Formular de evaluare a condițiilor de accesibilitate a clădirilor publice

Data: **09-06-2025**

Categorii	Indicatori	Date colectate
Localitate, raion:	Balti (Balti)	
Adresa, strada, nr.:	Bulevardul Eminescu 4	
Instituția:	LT M. Gorki (BESV2/48)	
Tipul instituției:	Instituție educațională	
Latitudinea:	47.76465 ,	
Longitudinea:	27.939391

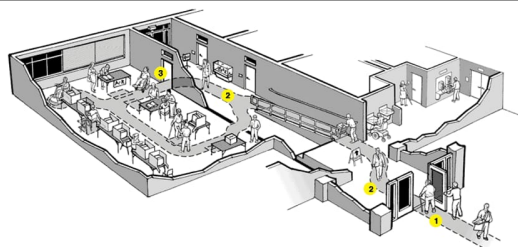
În sală este spațiu de manevră pentru un scaun rulant cu diagonala minimă de 140 cm:

Da

Fig. V.42.a Amenajarea unei cabine WC adaptate - tip A

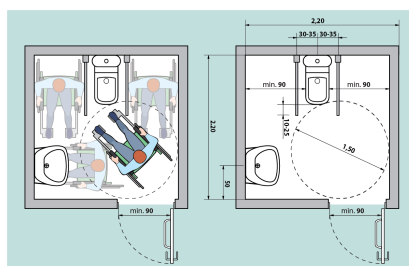
Ușa de intrare WC interior, lățime:

70 cm
Standard: ușa trebuie să fie de minim 90 cm

Categorii	Indicatori	Date colectate
	Prag ușă de intrare:	Prag cu înălțimea: 3 cm Standard: maxim 2 cm
	Tipul vasului WC:	Pe podea
	Vasul WC are bare de suport:	Nu
	Mecanismul de scurgere a apei este:	Integrat în vasul WC
	Lavuar/chiuvetă:	Da , înălțimea de: 80 cm Standard: h - 85 cm
	Este spațiu liber sub lavoar:	Nu
	Este uscător de mâini:	Nu
	Înterupătoarele sunt poziționate la o înălțime de 80 până la 110 cm de la podea:	Nu
	Toaleta este echipată cu sistem/buton de alarmă:	Nu
	În toaletă sau cabine există cuier pentru haine:	Nu
	Culori contrastante:	Da Standard: este o diferență de culoare contrastantă (culori închise / culori deschise) între perete și podea
	Colacul de WC este de o culoare contrastantă cu vasul de WC:	Nu
	Iluminare bună (lumină de zi și lumină artificială) în WC:	Da
